改善箇所説明図

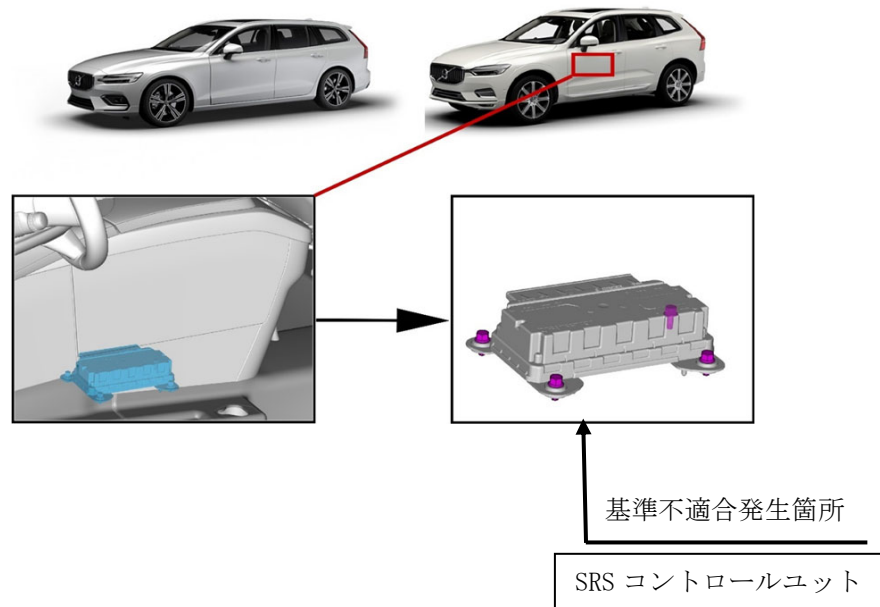
基準不適合発生箇所

S R S コントロールユニットにおいて、製造機器の設定が不適切なため、固定ボルトが適正なトルクで締め付けられていないものがある。そのため、当該ユニットの固定が緩み、衝突の際に適切に衝撃を検知できず、乗員補助拘束装置が適切に作動しないおそれがある。

改善の内容

全車両、S R S コントロールユニットのボルトを適正なトルクで締め直す。

識別

運転者席側ドアロアヒンジ取り付けボルト（下側）の頭に白ペンを塗布する。
